Datum	*Ons zaaknummer*	*Behandeld door*
21 maart 2023	R221825990	[redacted]
Onderwerp	*Uw kenmerk*	
zienswijze bestemmingsplan herontwikkeling Oude Velddijk 26	NL.IMRO.1699.2021BP10 3-ow01

Cliënt is het niet eens met het ontwerpbestemmingsplan "Herontwikkeling Oude Velddijk 26, Peize"
Cliënt woont direct naast het plangebied. Het plan heeft voor cliënt nadelige gevolgen. Daarbij wijst hij op het volgende.

Figuur 1: dwarsprofiel B2 van bijlage A van het Waterhuishoudingsplan.

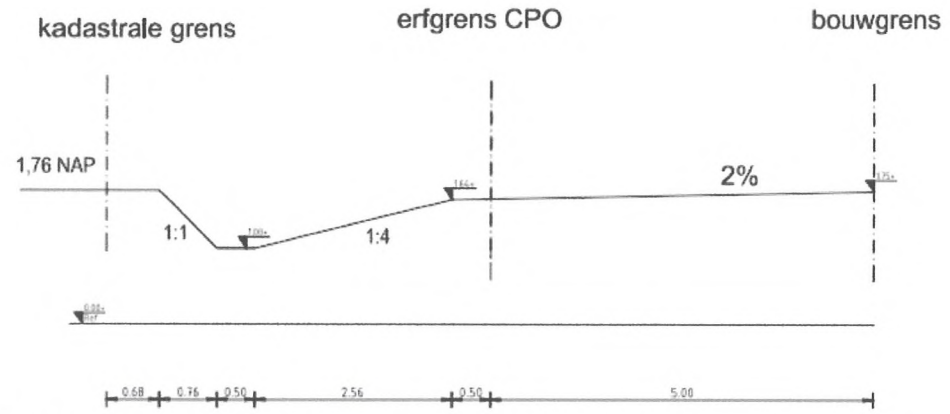
Waterhuishoudingsplan). In het Waterhuishoudingsplan is vooraleerst geen rekening gehouden met de door cliënt aangekochte grond aan de achterzijde van zijn woning. Het weergegeven dwarsprofiel B2 in bijlage A van het Waterhuishoudingsplan klopt om die reden niet meer.

De kadastrale grens, waarmee wordt bedoeld de kadastrale grens van cliënt zijn woning, ligt allereerst 5 meter meer naar het westen (rechts op de dwarsprofiel). De opgenomen sloot moet om die reden ook verder naar het westen worden verplaatst, om zo niet op de grond van cliënt te worden gesitueerd.

Voor cliënt is verder van belang dat ook de hoogte van zijn perceel onjuist is weergegeven. Het aangekochte stuk grond aan de westzijde van zijn perceel ligt beduidend lager dan de weergegeven 1,76 NAP. Dit blijkt ook uit bijvoorbeeld figuur 2 van het Waterhuishoudingsplan, waarop een hoogtekaart is weergegeven. Daarop is duidelijk te zien dat aan de westzijde van cliënt zijn perceel de gronden sterk aflopen. Een sloot of wadi op deze locatie zou om die reden lager moeten liggen dan 1 NAP om voldoende water te kunnen bergen om te voorkomen dat er wateroverlast op de gronden van cliënt ontstaat.
